პასუხები შენიშვნებზე:

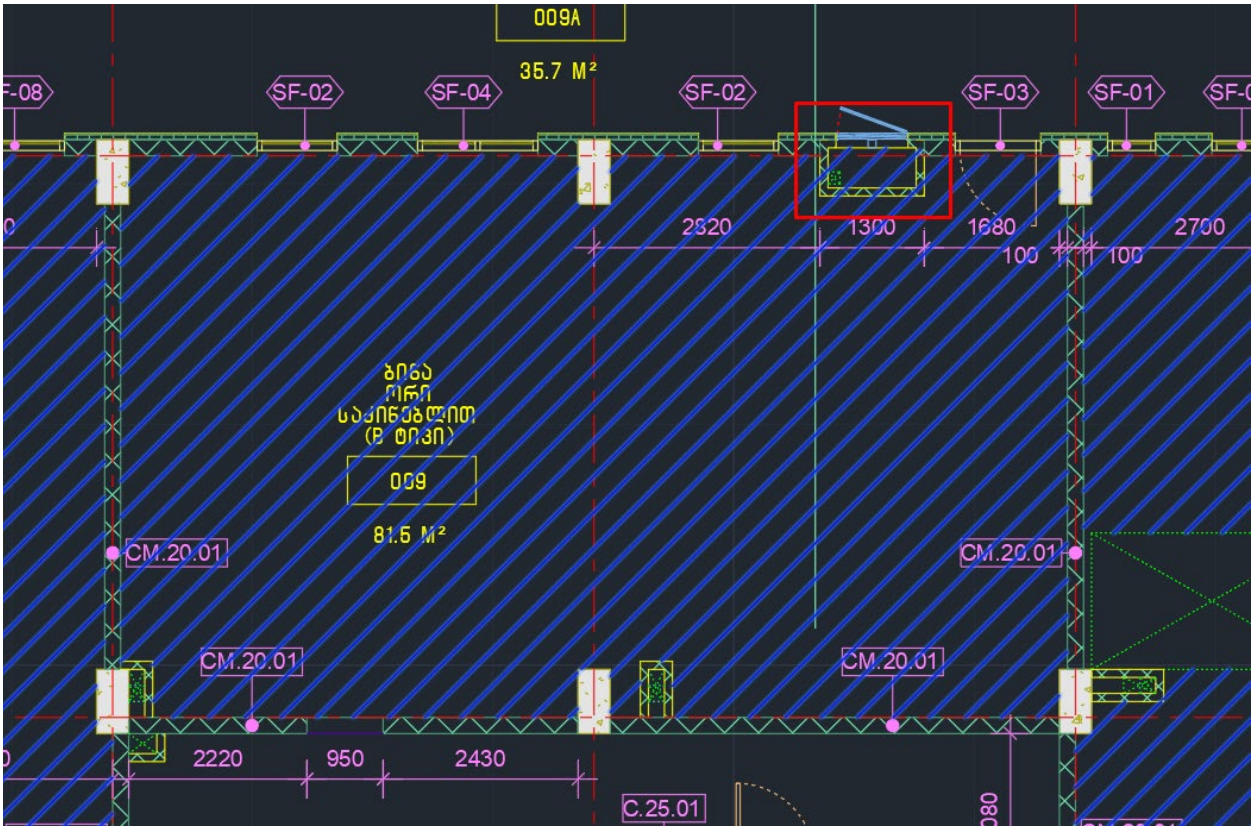
1. ბინის ფართში შახტები და სვეტები არ უნდა იანგარიშოთ (მაგ. ბინა N 009 გადაზომვის შემდეგ შიდა ფართი არ ემთხვევა გეგმებზე მითითებულს).
    a. **პასუხი: ბინის ფართში ნაანგარიშევი არაა შახტები და სვეტები (იხ. 009 ბინის მაგალითის სნიპი) - სავარაუდოდ დაბნეულობა გამოიწვია ამ ნაწილმა:**

ვაზუსტებთ, რომ ეს სათავსო რომელიც ყველა ბინას აქვს, არაა შახტა არამედ სათავსია რომელშიც განთავსდება წყლის გამაცხელებელი ქვაბი და კონდიციონერი. თითოეულ სათავსს გააჩნია კარი რომელიც იღება აივნის მხარეს
